定期監査（工事監査）結果報告書

八戸圏域水道企業団
令和元年度工事監査
技術調査結果報告書

調査対象工事 平成 29 年度 八水契第 370 号 南高台配水池改修工事

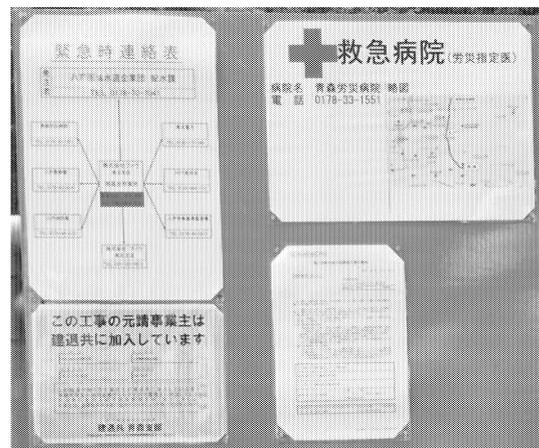
項目単位に、時系列順にファイリング管理されており、適切である。

写真－３ 池内の資材の配置状況

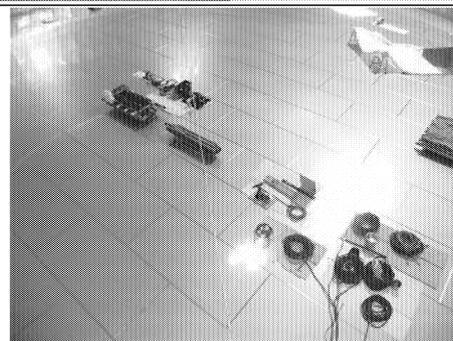
池内においても、資材が整理よく、構造物に養生をほどこした上に配置されており、適切である。写真－3参照 適正

池内面の汚染を防止することを含め、シートや板を下敷きとして、その上に資機材を設置しており、整理整頓も行き届いている。

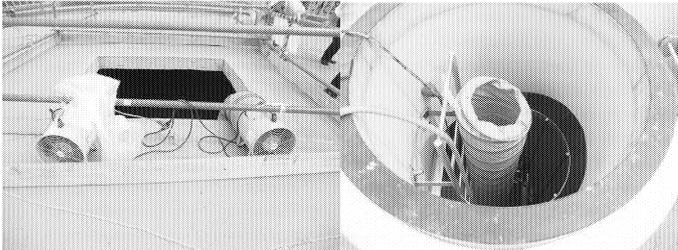
屋上防水塗膜の一部に膨れが確認できたが、すでに確認され、補修についての協議が行われていることを確認した。発生の原因は、コンクリート構造体に含まれる水分の影響であり、やむを得ない現象と考えている。適正な時期を制定して補修されることが望まれる。写真－4参照

<p>写真－４ 屋上防水塗膜の状況</p> <p>屋上防水の一部に膨れが発生していたが、すべての個所に印がつけられ、確認されていた。同箇所は、状態を見て、補修工事が行われることになっている。</p>	
<p>写真－５ 安全設備の状況</p> <p>天井開口部から落下防止のための仮囲いや大きな啓発文が掲示されており、安全への注意が図られている。</p>	
<p>写真－６ 換気設備の配置状況</p> <p>強制給気、強制排気の第 1 種換気を行っており、安全上十分となっていることを確認できた。</p>	
<p>写真－７ 安全管理機器の配備</p> <p>安全管理に必要な、酸素濃度計を配水池屋上マンホールに配置し、池内に入る作業員が確実に携帯できるようになっていた。</p>
